AL·LEGACIONS

Grau d'edificabilitat bruta en els sectors d'expansió de la ciutat

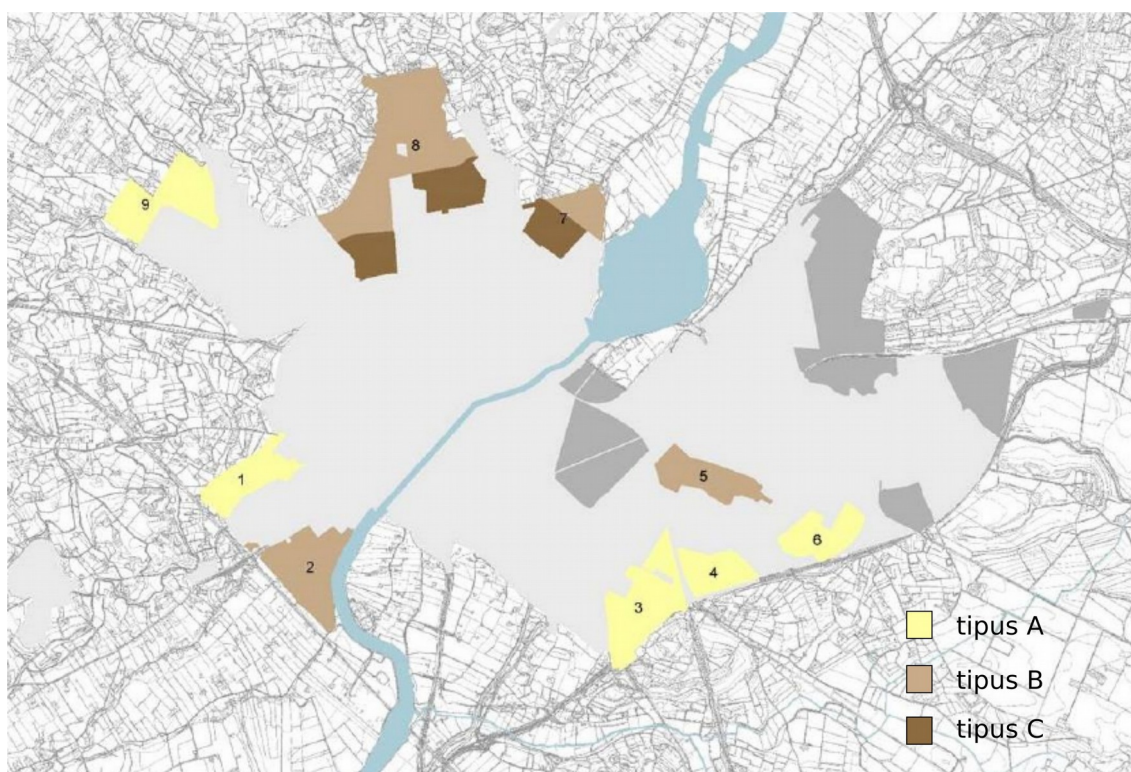
A la proposta de Planejament General es defineix una densitat molt elevada del grau d'edificabilitat bruta en els sectors d'expansió de la ciutat que conformaran una densa trama urbana en detriment de la qualitat de vida dels seus futurs habitants.

Als Sectors No Delimitats, corresponents a una superfície de 404,35 Ha de sòl i que permeten edificar 2.433.430 m² de sostre, amb un total de 18.756 habitatges l'edificabilitat està definida en tres àmbits diferenciats a l'Article 237. «Intensitats màximes dels usos urbanístics»

Els àmbits **tipus A**, corresponen al SUND 1 Límit nord amb el Turó de Gardeny; SUND 3 Bordeta sud, a l'oest del pas de l'AVE; SUND 4 Bordeta sud, a l'est del pas de l'AVE; SUND 6 Quatre Pilans, entre la CN-240 i la variant sud de Lleida; SUND 9 Àrea nord i oest de Ciutat- Jardí i Vila Montcada; i SUND 10 La Valleta de Raimat.

Els àmbits **tipus B**, corresponen al SUND 2 Sota el Turó de Gardeny, en contacte amb la N-II i el curs del Segre; SUND 5 A l'oest de Magraners, al sud de la CN-240; part del SUND 7 Àrea nord-est de Pardinyes; i part del SUND 8 Àrea nord i oest de Balàfia.

Els àmbits **tipus C**, corresponen al SUND 7 Àrea nord-est de Pardinyes, en part; i part del SUND 8 Àrea nord i oest de Balàfia.

Si comparem el plànol de distribució dels diferents àmbits dels Sectors No Delimitats amb el Planejament vigent actualment podem veure que la majoria de terrenys definits com a Àmbits de tipus C, amb l'índex d'edificabilitat Bruta projectat més elevats, fins a 0,85 m²st/m²sòl, es troben situats en les noves àrees d'expansió de Balàfia nord i Secà de Sant Pere, on al planejament actual situa dos importants Parcs Urbans, El Parc Urbà de Seca de Sant Pere - Marimunt i el parc urbà de Hospitals-Balàfia.

És especialment greu que la nova proposta de planejament substitueixi un sistema d'espais verds en forma de Parcs Urbans per una trama urbana residencial d'alta densitat sense cap justificació en base a l'interès general i sense cap alternativa d'espai verd d'igual o millor qualitat.

1- Rebaixar de forma general en la proposta de Planejament General, i en particular, en els sectors amb més densitat, Àmbits tipus C i PPU R1 CAPPONT-FONTANET, l'índex d'edificabilitat bruta com a mínim a uns nivells compatibles amb les necessitats reals de nous habitatges d'acord amb les previsions de la Memòria Social.

2- Adequar l'índex d'edificabilitat bruta i les cessions d'espais verds obligatòries, dels nous sectors situats on l'actual planejament defineix un sistema de Parcs Urbans, per tal de fer-los compatibles amb la realització i futur manteniment dels Parcs Urbans projectats.
